**PARCO EOLICO DI "SAMASSI - SERRENTI"**

**ID 7554 - VIA - Memoria di risposta alla richiesta di integrazioni del MITE del 20/07/2022**

**OGGETTO:** [ID: 7554] *Procedura di Valutazione di Impatto Ambientale ai sensi dell'art .23 del D.Lgs 152/2006 relativa al progetto per la produzione di energia elettrica da fonte eolica denominato "Parco eolico Samassi -Serrenti" costituito da n. 11 aereogeneratori con potenza unitaria di 6 MW, nei comuni di Samassi (VS) e Serrenti (VS) con stazione di trasformazione nel comune di Sanluri (VS) ed opere accessorie nei comuni di Samassi, Serrenti, Furtei e Sanluri.*

*Figura 2: Schermata con la superficie ostacoli per l'aeroporto di Decimomannu Particolari aerogeneratori precedente (sx) e particolari aerogeneratori delocalizzati (dx)*

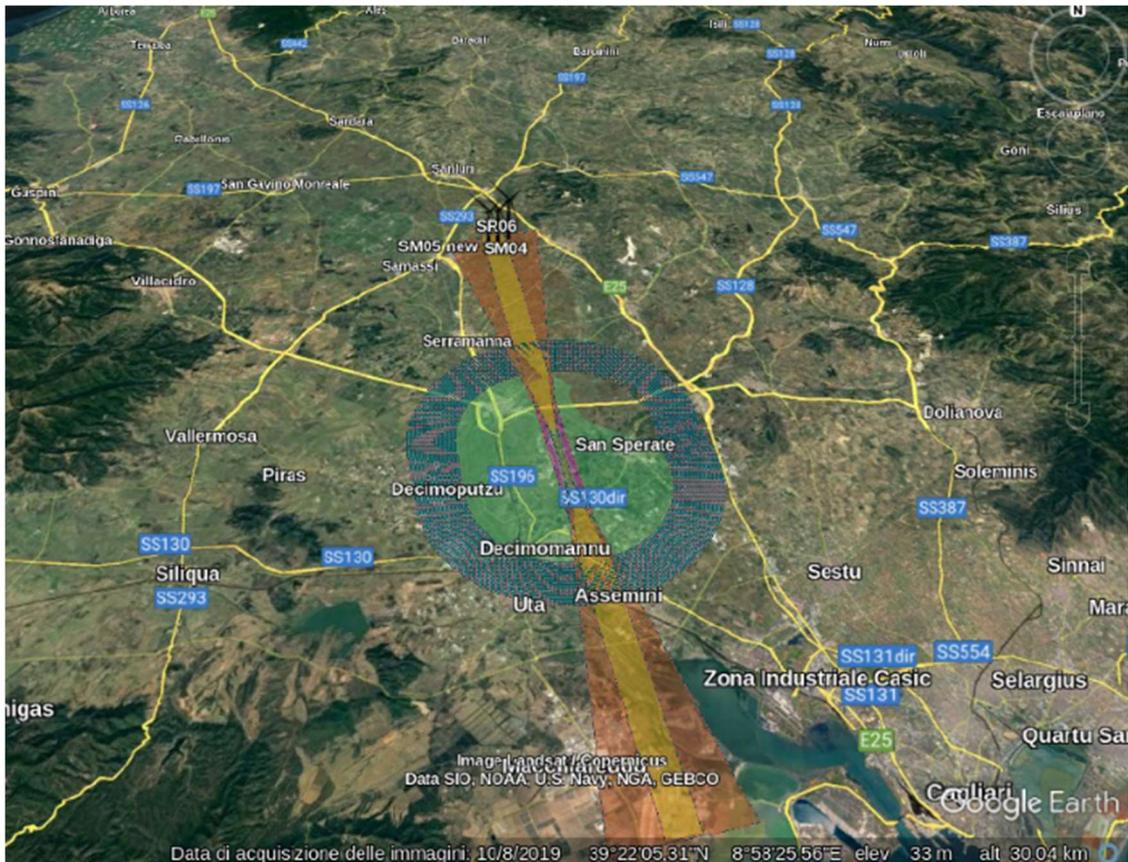
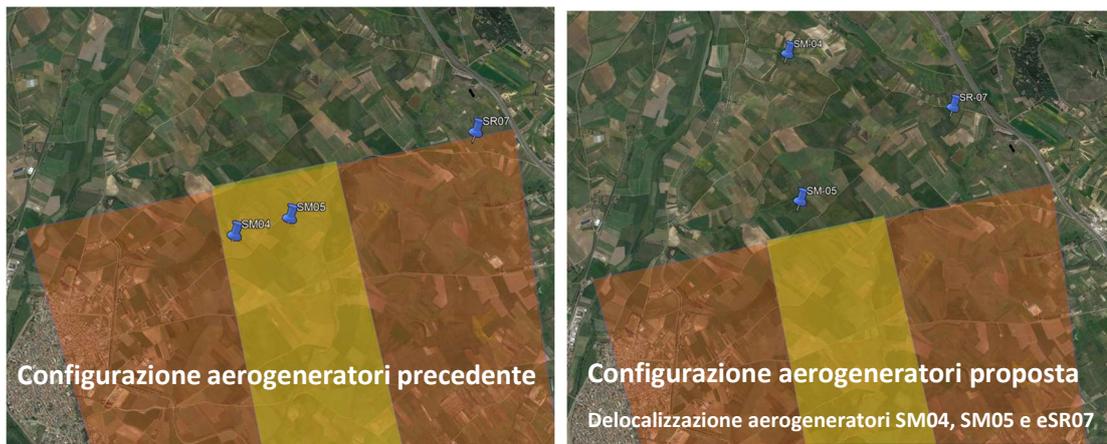
*1.g - un'integrazione della documentazione progettuale in funzione di eventuali cambiamenti dello stato del sito in esame e della più ampia area in cui lo stesso si inserisce avvenuti dopo il deposito dell'istanza di VIA. In particolare valutare le interazioni dell'impianto con la nuova definizione di Superficie di Avvicinamento dell'aeroporto militare di Decimomannu e, nel caso di interferenze, proporre alternative progettuali anche con riduzione del numero degli aerogeneratori. Nel caso in cui non ci siano cambiamenti, presentare dichiarazione asseverata, che attesti che nulla è significativamente cambiato nelle aree interessate dall'impianto (compreso cavidotto e sottostazione) e limitrofe, rispetto allo stato di fatto rappresentato nel progetto depositato;*

Con riferimento al procedimento richiamato in oggetto, l'Aeronautica Militare, con protocollo M\_D ABA001 REG2022 0029967 del 21-06-2022, ha espresso parere negativo relativamente alla configurazione di layout di impianto presentata in istanza, in quanto tre degli undici aerogeneratori in progetto, identificati dai codici SM-04, SM-05 e SR-07, ricadrebbero all'interno dell'impronta della Superficie di Avvicinamento dell'aeroporto di Decimomannu, in violazione delle prescrizioni dell'art. 3, comma 3, del Decreto 19.12.2012, n. 258, del Ministero della Difesa, che vieta la realizzazione di impianti eolici nelle aree site all'interno della zona di traffico dell'aeroporto e nelle aree sottostanti alle superfici di salita al decollo e di avvicinamento. Nella stessa nota, l'Aeronautica Militare ha richiesto una proposta di un differente posizionamento dei citati tre aerogeneratori, in aree esterne alle superfici di delimitazione degli ostacoli dell'aeroporto di Decimomannu.

Nello specifico è stata eseguita un'analisi per la valutazione della Superficie di Avvicinamento dell'aeroporto di Decimomannu per valutarne l'interferenza con le posizioni degli aerogeneratori SM04, SM05 e SR07.

Come si osserva dall'immagine seguente tre aerogeneratori (SM04, SM05 e SR07) forano la superficie di approach della testata RWY 17 LIED. Poiché la quota massima delle pale eoliche prevista dal progetto è di 206m queste forano l'approach LIED RWY17 che è di 150m e non forano il "take-off" LIED FROM RWY35 che a quella distanza ha un'altezza minima di 300m.

Pertanto, per non superare il limite della superficie "approach" della testata RWY 17 LIED, gli aerogeneratori SM04, SM05 e SR07 sono stati delocalizzati più a nord, come mostra l'immagine seguente, ad una distanza rispetto alla posizione originaria di circa 2,5 km per la turbina SM04, circa 900 m per la turbina SM05 e a circa 1 km per la turbina SR07. Gli spostamenti sono stati effettuati nel rispetto dei criteri di progettazione già utilizzati per il progetto originale.

*Figura 4: Estratto dell'elaborato grafico C20010S05-VA-PL-17-01 Inquadramento impianto eolico con l'individuazione de ricettori.*

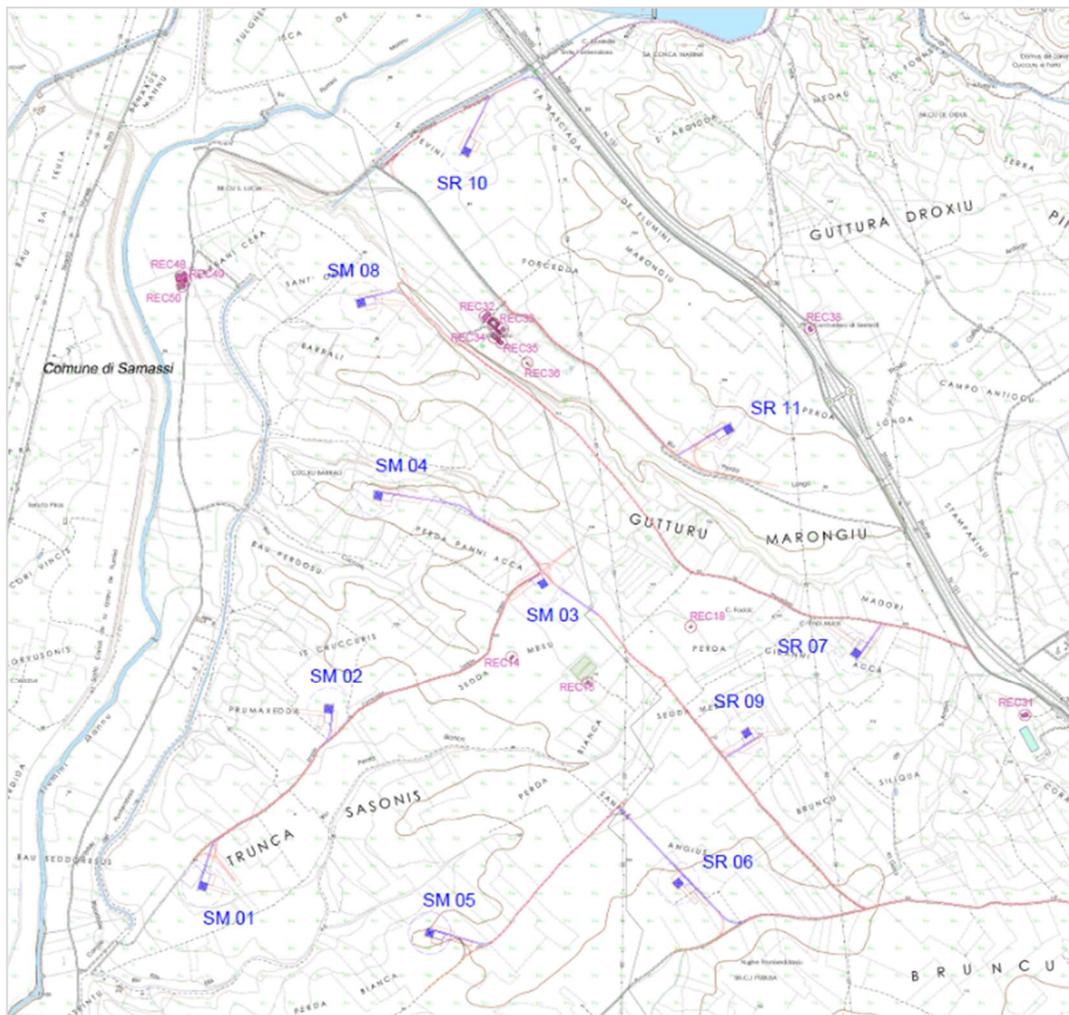
*1.h - una tavola con indicazione degli edifici prossimi all'impianto indicandone tipologia d'uso e distanza dal più vicino aerogeneratore, correlata di foto descrittive dello stato dell'immobile. A tale riguardo, si chiede di denominare tali recettori e utilizzare la nomenclatura scelta in tutti gli elaborati.*

Nell'ottemperare alla richiesta formulata nel presente punto è stato redatto un elaborato grafico con l'indicazione dei recettori prossimi all'impianto indicandone, come richiesto, la tipologia d'uso e distanza dal più vicino aerogeneratore, correlata di foto descrittive. A tale riguardo, si conferma che la denominazione di tali recettori riporta la medesima nomenclatura in tutti gli elaborati.

Pertanto, l'individuazione dei ricettori in prossimità degli aerogeneratori è stata rappresentata graficamente nel seguente elaborato, di cui di seguito si riporta un estratto:

Figura 5: Inquadramento su ortofoto dell'impianto eolico rispetto ai siti Rete Natura 2000

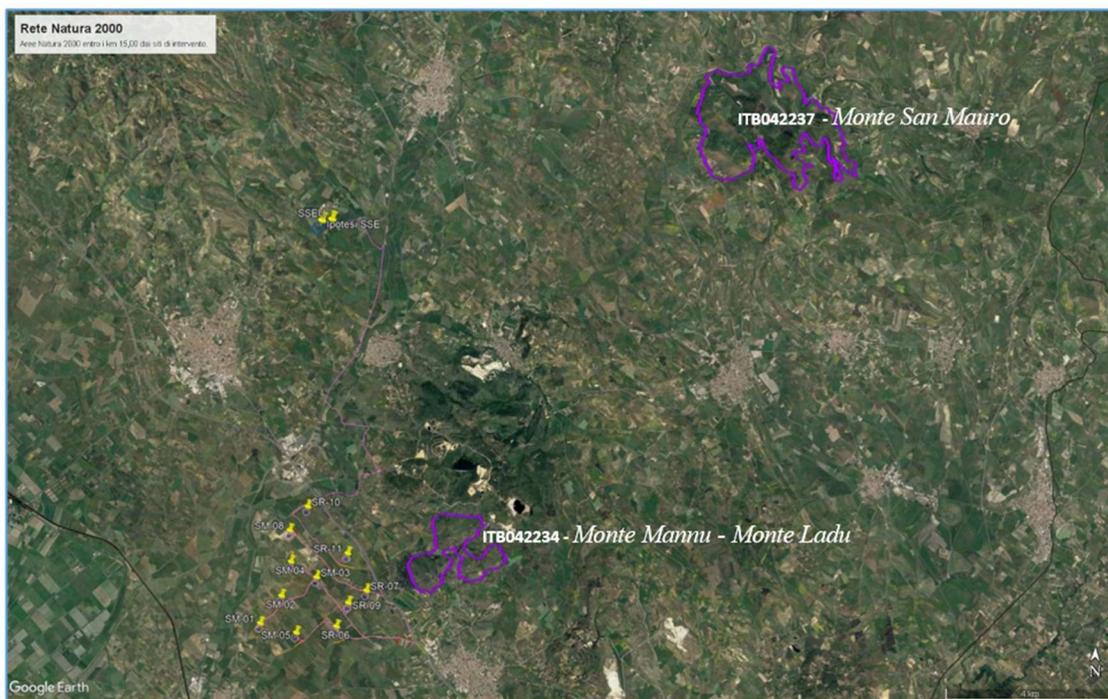
3.a - fornire la Valutazione di Incidenza (VInCA), ai sensi dell'art.10 del D.Lgs. 152/2006, considerando i Siti della Rete Natura 2000 già descritti ed eventualmente altri presenti in un'area buffer pari a 5 km dall'area interessata dal progetto;

Lo Studio specialistico redatto in allegato al progetto "Relazione per l'Istanza di Valutazione di Incidenza (VInCA)", ai sensi dell'art.10 del D.Lgs. 152/2006, considerando i Siti della Rete Natura 2000 ricadente nel buffer pari a 5 km dall'area interessata dal progetto, riporta l'analisi relativa al sito della Rete Natura 2000 "SIC-ZSC ITB042234 - Monte Mannu - Monte Ladu (Colline di Monte Mannu e Monte Ladu)" distante dal sito 1,4 Km circa.

A seguito della richiesta del MITE, il medesimo Studio è stato aggiornato, includendo anche l'analisi del sito "SIC-ZSC ITB042237 - Monte San Mauro" distante dall'area di impianto oltre 12,5 km circa, per il quale non si riscontra nessuna incidenza.

Figura 6a: Estratto della planimetria ove sono rappresentate le superfici di suolo occupate dall'impianto

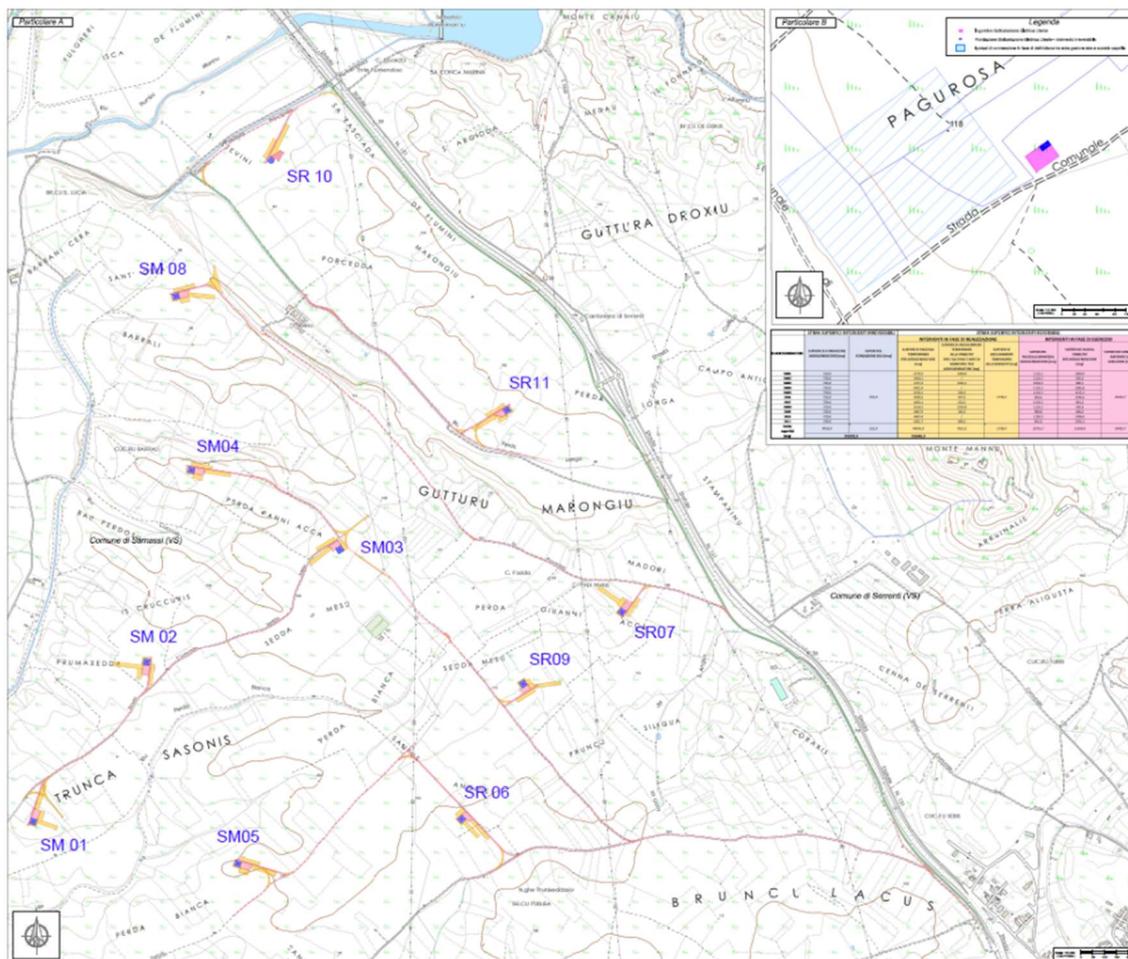
5.1.a evidenziare a mezzo di planimetrie le distanze e superfici di suolo che l'impianto impiegherà in modo reversibile nella fase di realizzazione (momentanei ampliamenti della sede stradale, ecc.) e di esercizio (piazzole ecc.) e quelle irreversibilmente sottratte dall'impianto (fondazioni, cabina elettrica, massetti in cemento, ecc.). Indicare quindi gli interventi che si propongono a compensazione dei consumi definitivi di suolo e la relativa estensione e localizzazione sul territorio;

- *Allegato\_C20010S05-PD-PL-34-01 Planimetria delle superfici di suolo occupate dall'impianto.*

*Figura 9: Estratto dell'elaborato grafico C20010S05-PD-PL-35-01-Schema campionamento piano utilizzo terre e rocce da scavo – Particolare*

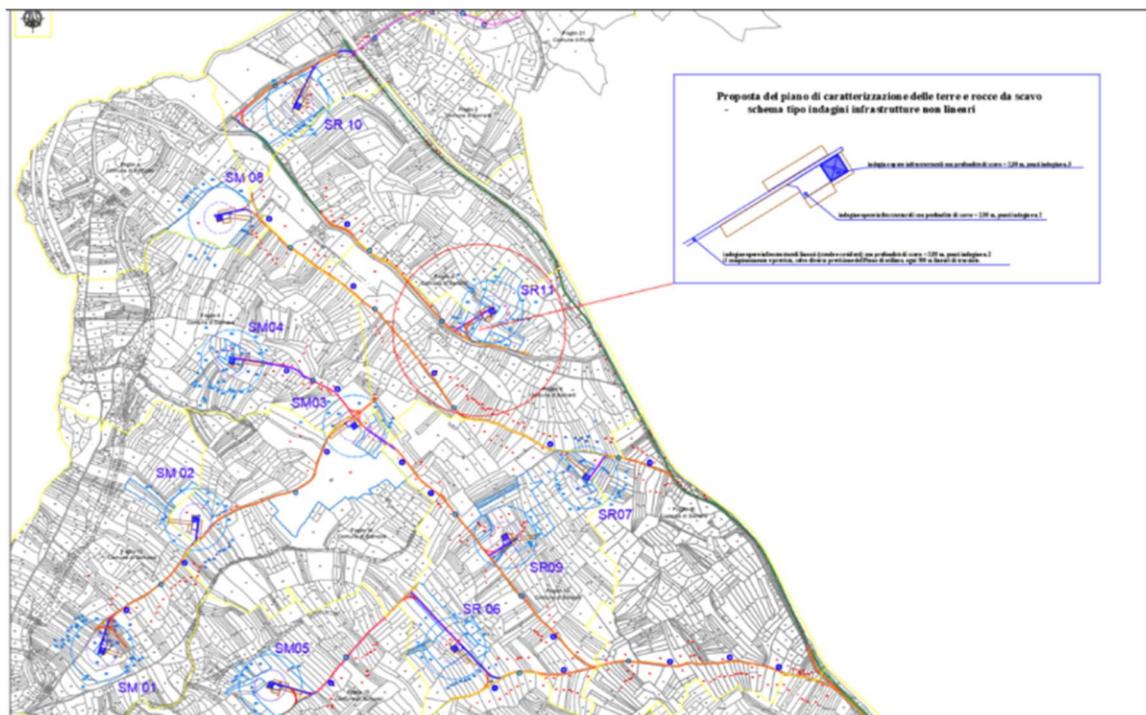
9.1.b dettagliare il piano dei campionamenti delle terre e rocce da scavo per la caratterizzazione degli stessi nell'area d'impianto, lungo i cavidotti/elettrodotti anche con presentazione di elaborati grafici (planimetrie) in cui siano indicati i punti di campionamento;

Per meglio visualizzare il piano di campionamenti proposto, è stato preparato un elaborato grafico C20010S05-PD-PL-35-01-Schema campionamento piano utilizzo terre e rocce da scavo, di cui è fornito un estratto nell'immagine sottostante.
